INFORME DE CONTROL ESPECÍFICO N° 026-2024-2-
3859- SCE

SERVICIO DE CONTROL ESPECÍFICO A HECHOS CON
PRESUNTA IRREGULARIDAD
MUNICIPALIDAD DISTRITAL DE SAN MIGUEL DE CAURI
SAN MIGUEL DE CAURI, LAURICOCHA, HUÁNUCO

“EJECUCIÓN, RECEPCIÓN Y LIQUIDACIÓN DE LA OBRA:
MEJORAMIENTO Y AMPLIACIÓN DE LOS SERVICIOS DE
TRANSITABILIDAD DE PISTAS Y VEREDAS DE LA
LOCALIDAD DE GASHAMPAMPA DEL DISTRITO DE SAN
MIGUEL DE CAURI - PROVINCIA DE LAURICOCHA -
DEPARTAMENTO DE HUÁNUCO”

Imagen n.º 45
Plano General de Sardinel y Jardines

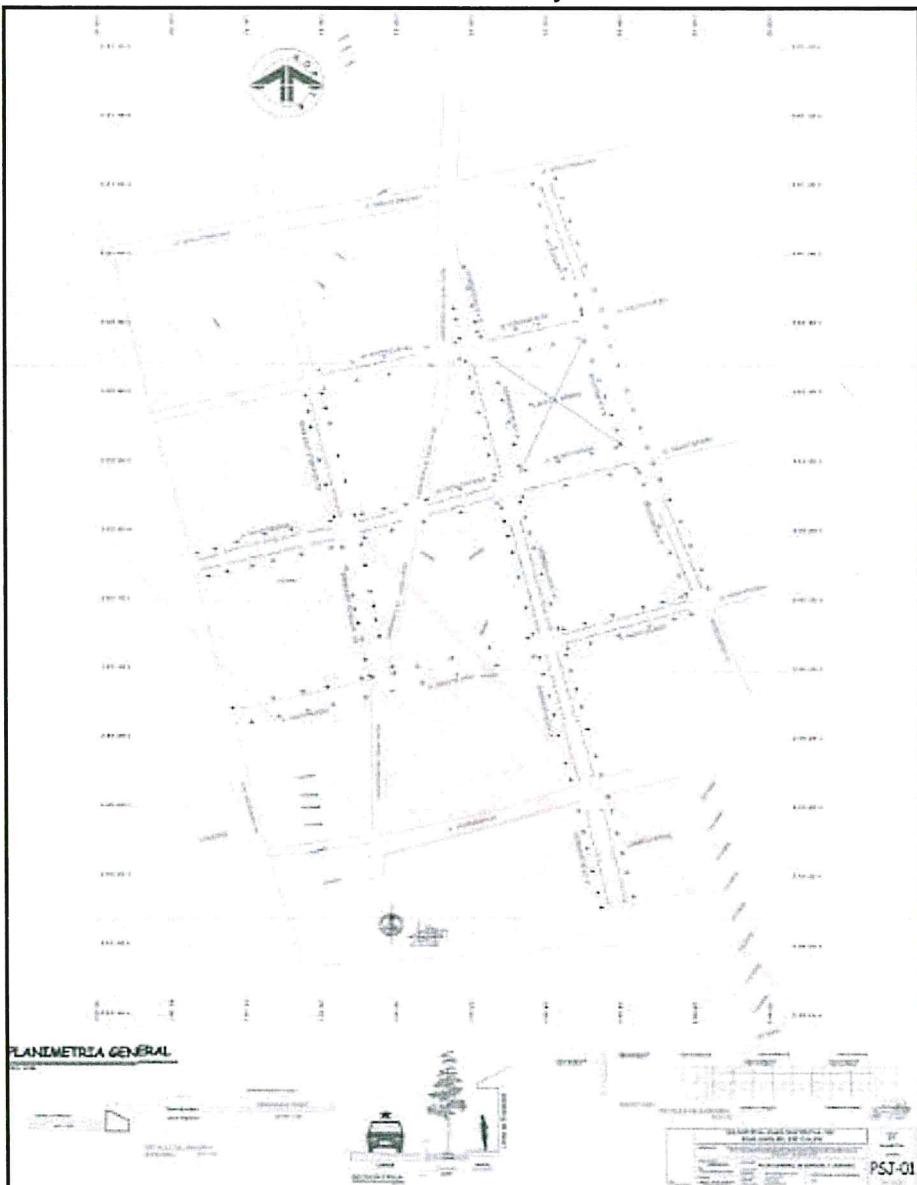
Lo ejecutado por el Contratista en la localidad de Gashampampa, en referencia a la CONSTRUCCIÓN DE AREAS VERDES, se observa que estas no se ejecutaron en cumplimiento a los planos del expediente técnico, como se detallan a continuación:

- ✓ En el jr. León Dormido cuadra 2, lado izquierdo, se ha evidenciado una incompatibilidad entre lo indicado en el expediente técnico de obra y lo ejecutado por el Contratista, ya que como se indica en el plano general de sardinel y jardines⁹⁷ del expediente técnico de obra, el cual indica la ejecución de catorce (14) áreas verdes, siete (7) a cada lado, distribuidas de forma simétrica y ubicadas frente a

El mismo que según la inspección física⁹⁸ realizada en obra, se evidenció que no existen áreas verdes a lado izquierdo del jr. León Dormido cuadra 2, a pesar de que en el plano general de sardinel y jardines⁹⁹ del expediente técnico de obra, se estableció la sección típica de áreas verdes.

Plano de veredas Jr. León Dormido cuadra 2, en donde se observa nueve (9) áreas verdes, ocho (8) a lado derecho y uno (1) a lado izquierdo

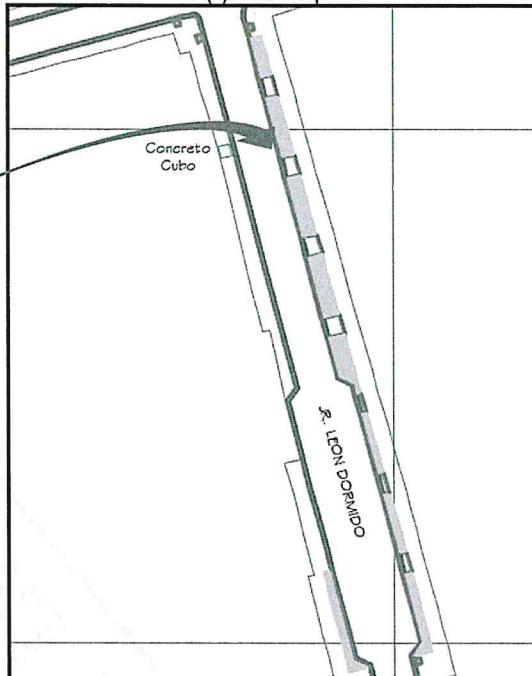
frente, sin embargo, correspondiente a las áreas verdes ejecutadas en la obra, según lo descrito en la Hoja Informativa n.º 000004-2024-CG/GRHC-FMM, de 11 de marzo de 2024 (**Apéndice n.º 32**), se han ejecutado nueve (9) áreas verdes, ocho (8) a lado derecho y uno (1) a lado izquierdo, además de que lo ejecutado no cumple con las medidas indicadas el plano general de sardinel y jardines, no existiendo simetría con lo considerado en el expediente técnico de obra.

Imagen n.º 51
Sección típica según el plano general de sardinel y jardines

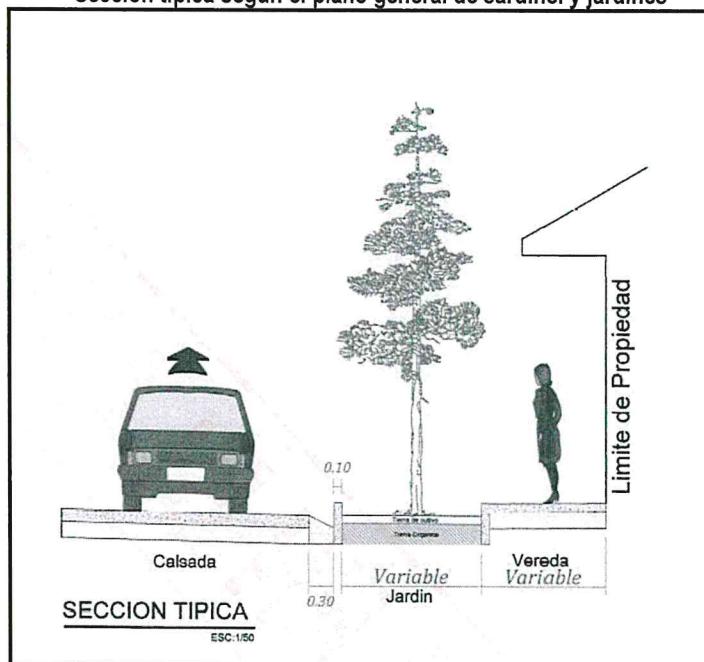
A pesar de que en el plano general de sardinel y jardines¹⁰⁹ del expediente técnico de obra, se estableció la sección típica de áreas verdes.
